„Nová parní kondenzační turbína s regulovaným odběrem“

VYSVĚTLENÍ, ZMĚNA NEBO DOPLNĚNÍ ZADÁVACÍ DOKUMENTACE X

Žádost o vysvětlení zadávací dokumentace č. 10 (obdržena dne 15. 12. 2022)

Rozvodna na úrovni +4,00 m

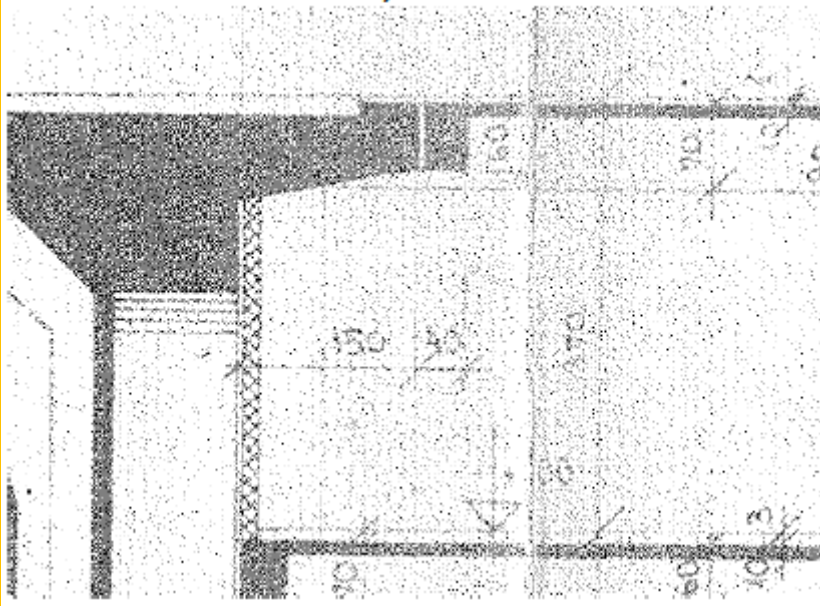
Dotaz : Lze potvrdit existenci dilatační spáry mezi konzolou základu TG a plošinou na úrovni +7,70m v prostoru rozvodny (+4,0 m) ?

Rozvodna na úrovni +4,00m – ano, dilatační spára souhlasí dle přiloženého nákresu.
